COMUNE DI SAN MARTINO DI LUPARI

Piano degli Interventi

**Variante
n° 18**

Controdeduzioni alle osservazioni

PIANO DEGLI INTERVENTI
STRALCIO P.I. var. 18 ADOTTATO

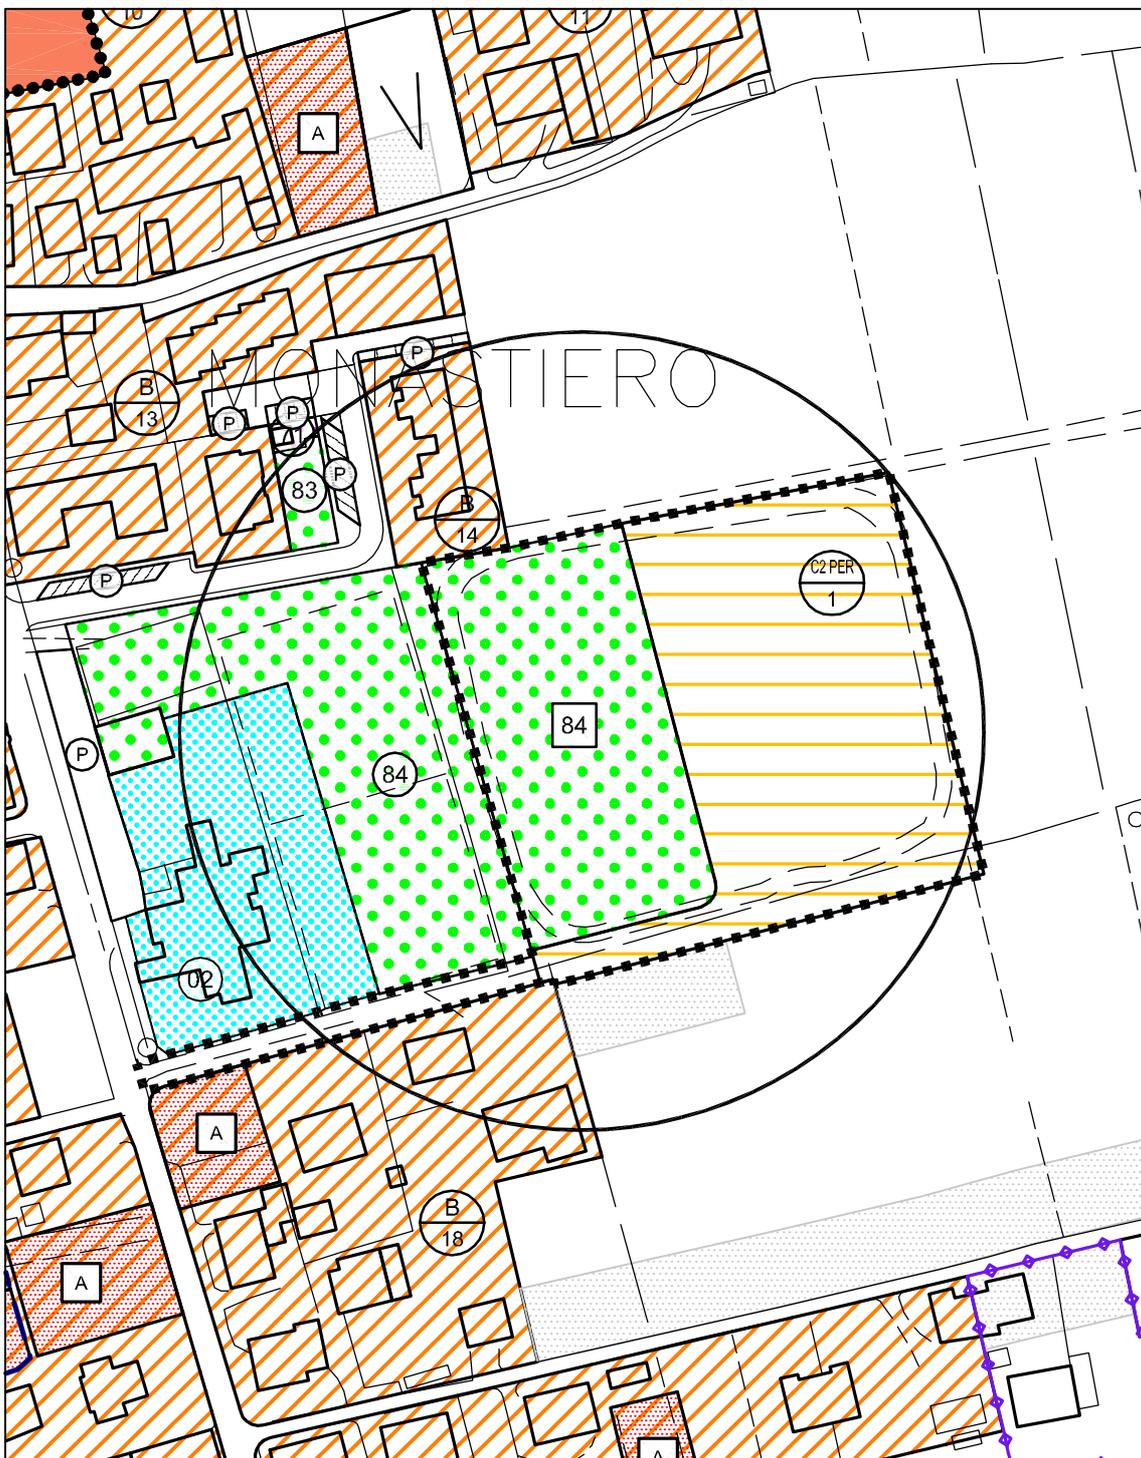
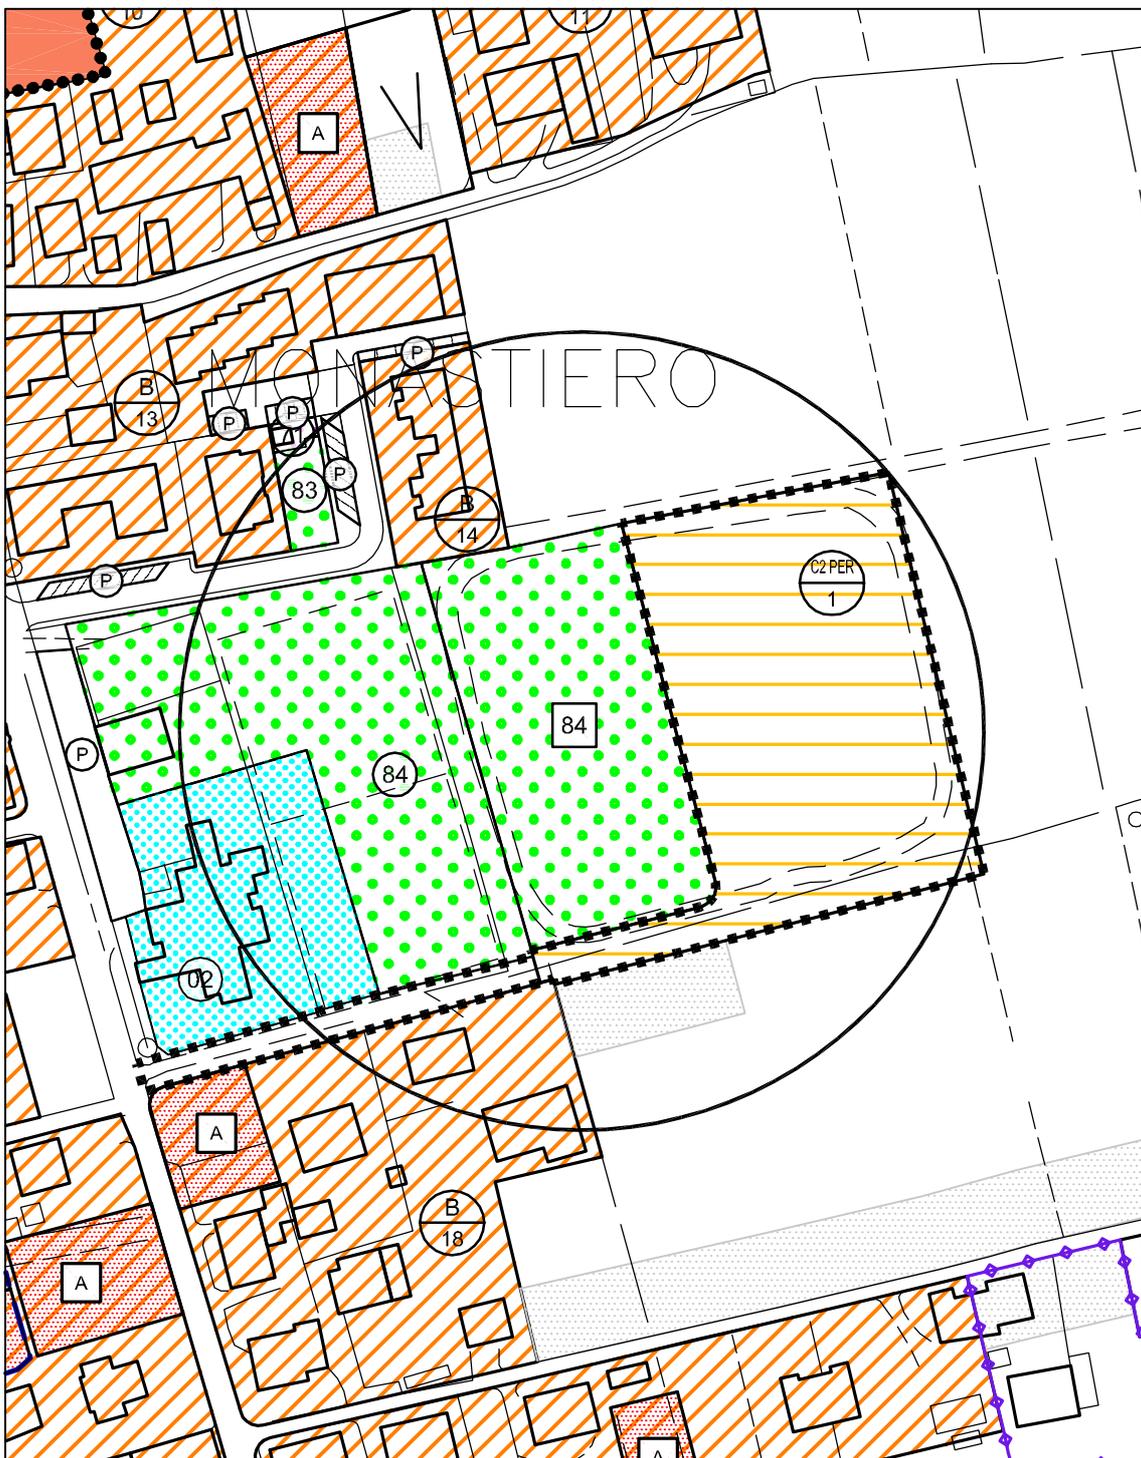
N° OSSERVAZIONE	DITTA PROPONENTE L'OSSERVAZIONE	PROTOCOLLO E DATA
24	STOCCO LINO	n° 22230 del 06.12.2018
SINTESI OSSERVAZIONE		VALUTAZIONE TECNICA
<p>In relazione al piano di lottizzazione "Ecovillaggio Monastero" nell'A.T.O. 4, si chiede di:</p> <ul style="list-style-type: none">a) escludere dal P.U.A. l'area comunale numerata con 84 nel P.I.;b) modificare l'art. 18 delle N.T.O. consentendo di edificare almeno 6 alloggi in ogni lotto;c) modificare l'altezza massima consentita, portandola a 8,5 m.		<p>Si propone di accogliere parzialmente l'osservazione, limitatamente al punto a) per le esaustive argomentazioni della medesima. Relativamente ai punti b) e c) si propone di respingerli in quanto non coerenti con i principi informatori del P.I..</p>

PIANO DEGLI INTERVENTI
STRALCIO P.I. var. 18 ADOTTATO

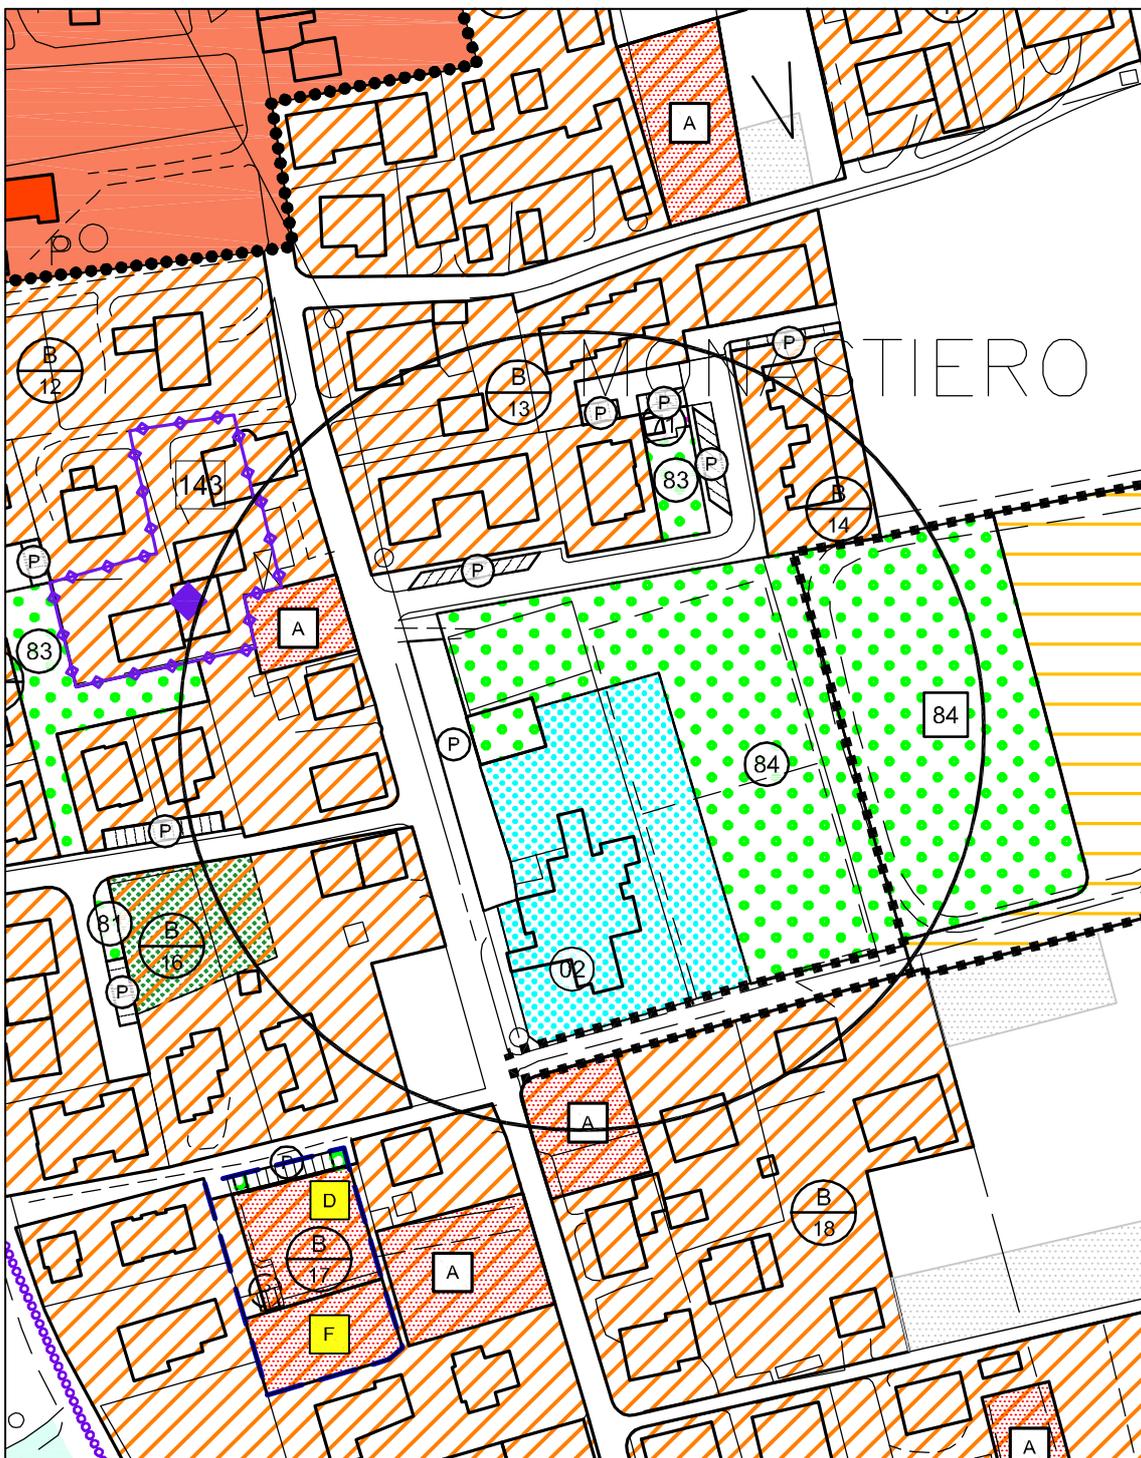
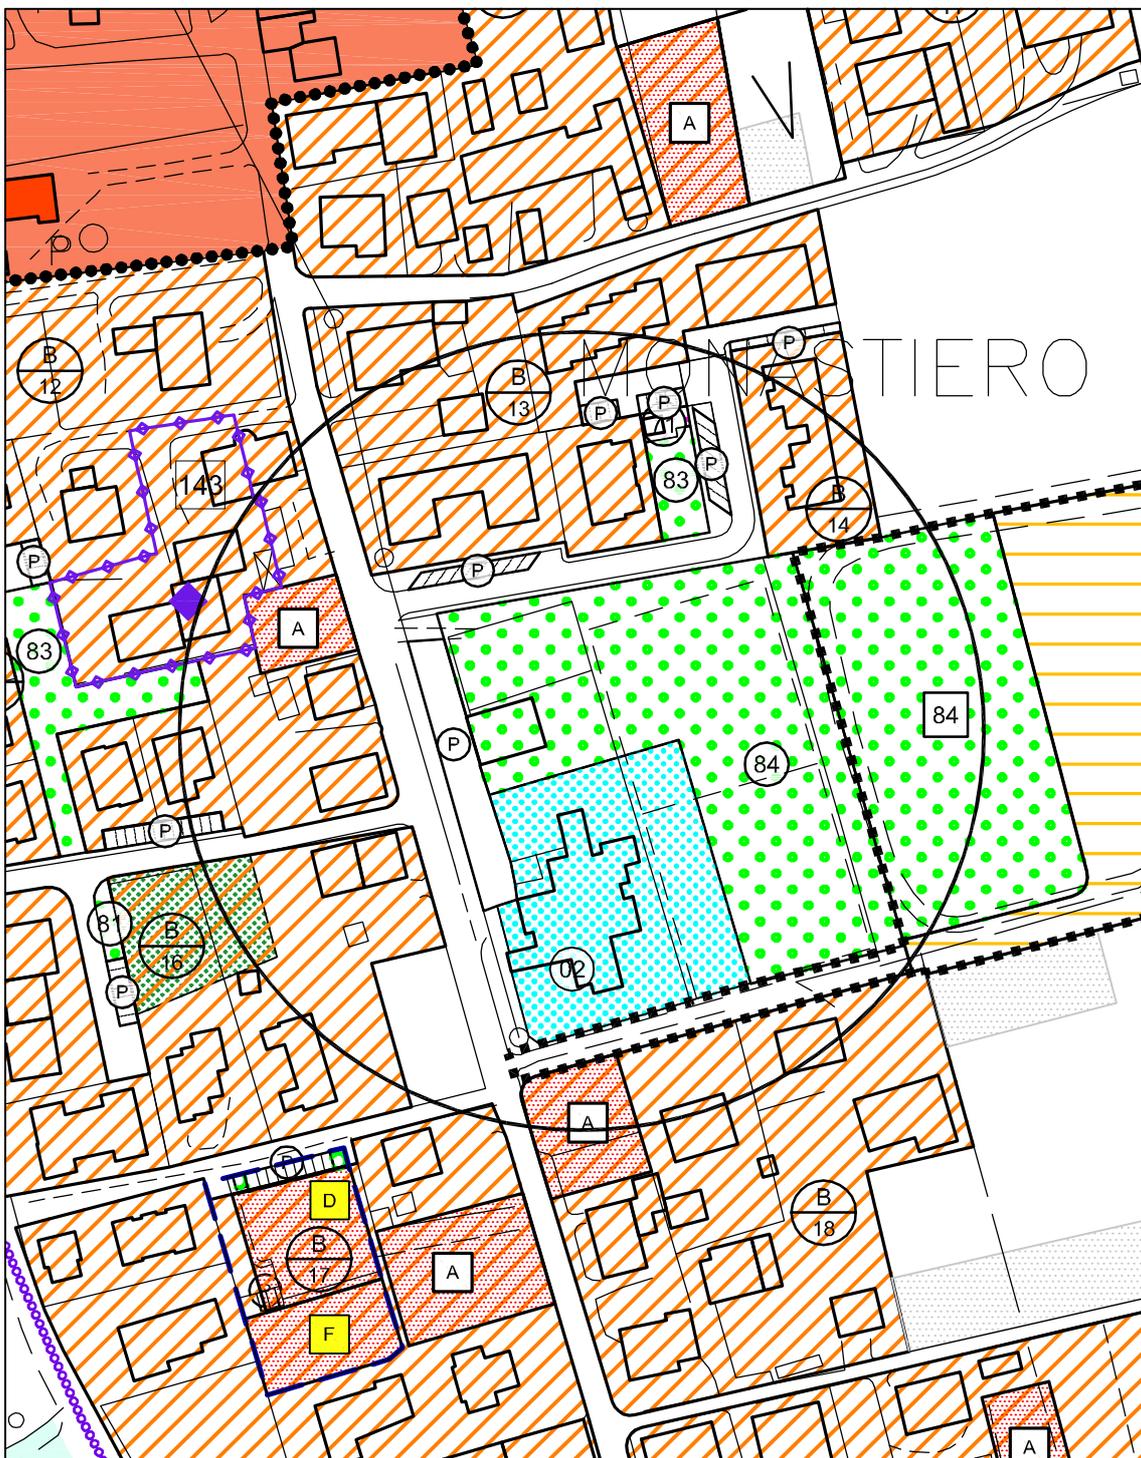
N° OSSERVAZIONE	DITTA PROPONENTE L'OSSERVAZIONE	PROTOCOLLO E DATA
25	BAGGIO GIUSEPPE STEFANO	n° 22287 del 07.12.2018
SINTESI OSSERVAZIONE		VALUTAZIONE TECNICA
Richiesta di cambio di destinazione urbanistica dell'area di proprietà comunale degli impianti sportivi di Monastero da Z.T.O. F1 a Z.T.O. F3 (A.T.O. 4).		Si propone di accogliere l'osservazione verificato l'abbondante rispetto, anche dopo il parziale cambio di destinazione urbanistica, degli standard scolastici comunali.

PIANO DEGLI INTERVENTI
STRALCIO P.I. var. 18 ADOTTATO

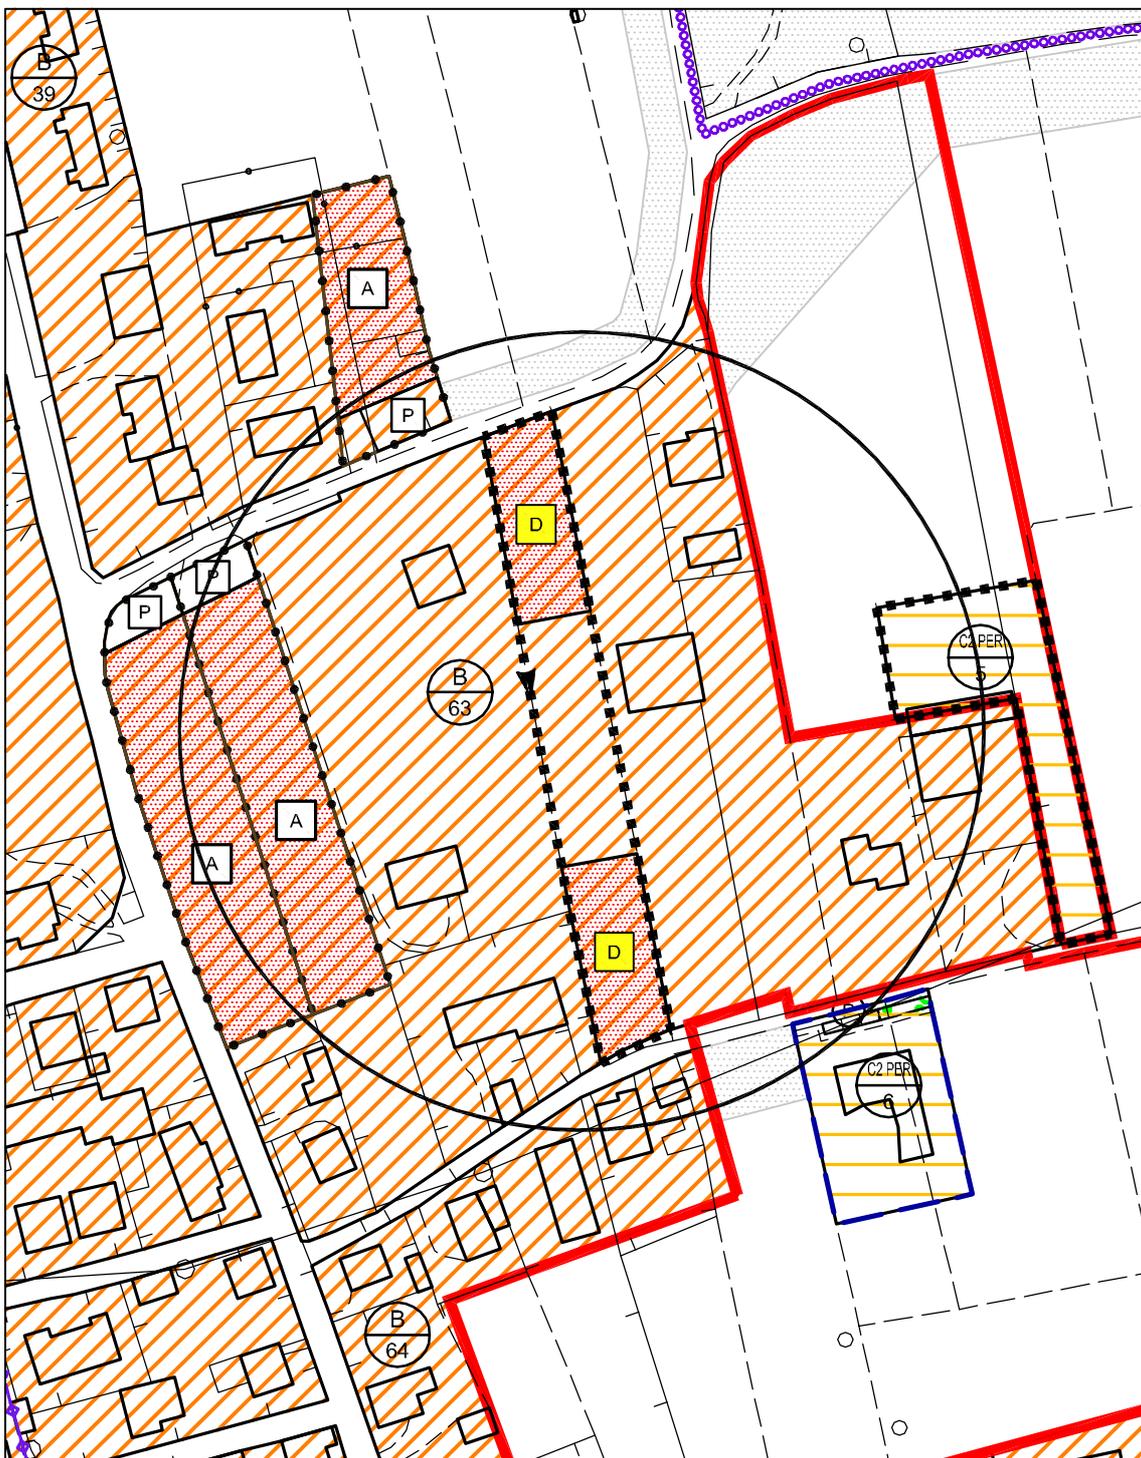
N° OSSERVAZIONE	DITTA PROPONENTE L'OSSERVAZIONE	PROTOCOLLO E DATA
26	AGF88 HOLDING S.R.L.	n° 22327 del 07.12.2018
SINTESI OSSERVAZIONE		VALUTAZIONE TECNICA
Richiesta di stralcio dell'ambito "B" (nella Z.T.O. B/63 A.T.O. 3) dal P.U.A. ad arcipelago individuato nel precedente accordo.		Si propone di accogliere l'osservazione in quanto coerente con i principi informativi del P.R.C..
